INFORME DE HITO DE CONTROL
N° 11622-2023-CG/SUNI-SCC

**PROYECTO “MEJORAMIENTO DE LOS SERVICIOS DE
EDUCACIÓN SUPERIOR EN LA SEDE ACADÉMICA CNI, DE
LA UNIVERSIDAD NACIONAL DE CAÑETE, FUNDO SAN
LUIS DEL DISTRITO DE SAN LUIS - PROVINCIA DE CAÑETE
- DEPARTAMENTO DE LIMA”**

**HITO DE CONTROL N° 5:
“AVANCE DE EJECUCIÓN DE LA OBRA A JUNIO DE 2023”**

Fotografías n.ºs 15 y 16
Fisura en veredas - pasadizos del segundo nivel

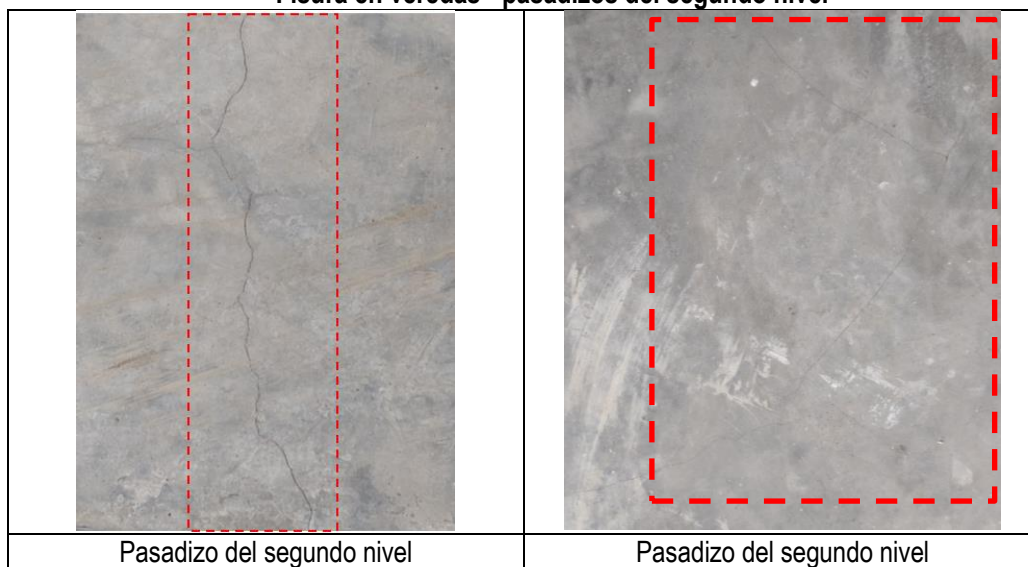
2. VEREDAS EN PASADIZOS DE LOS TRES PISOS Y AZOTEA DE LOS PABELLONES 3 Y 4, PRESENTAN FISURAS; LO QUE PODRÍA AFECTAR LA CALIDAD Y VIDA ÚTIL DE LOS PISOS Y AZOTEAS DEL PABELLÓN 3 Y 4.

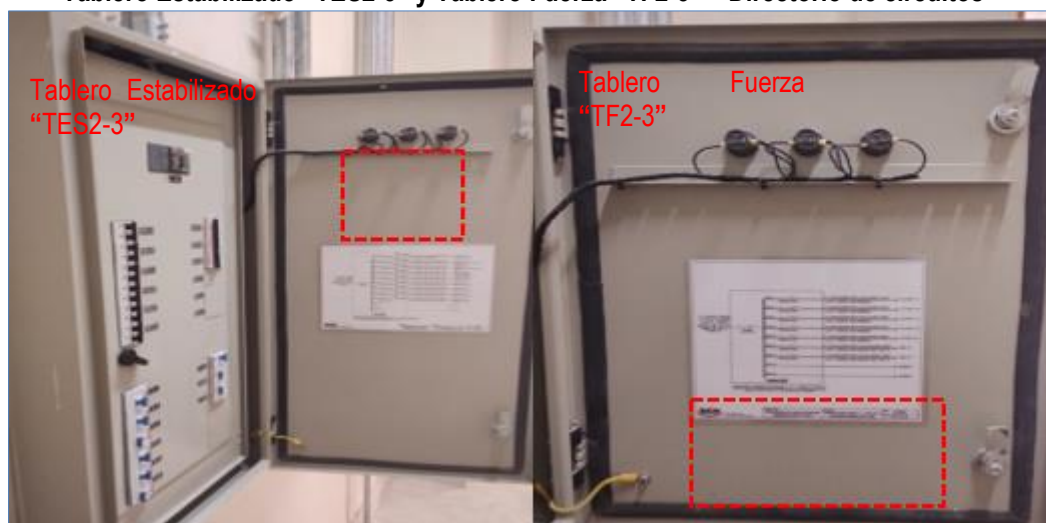
Por ello, de lo expuesto en el párrafo anterior, se advierte que de los veintiún (21) tableros eléctricos entregados (tableros de distribución, estabilizados y fuerza), de catorce (14) de ellos no se ha acreditado la ejecución de las pruebas de fábrica, este hecho no fue advertido por la supervisión que, por el contrario, presentó a la entidad la aprobación de las valorizaciones n.ºs 7, 8 y 17²⁷.
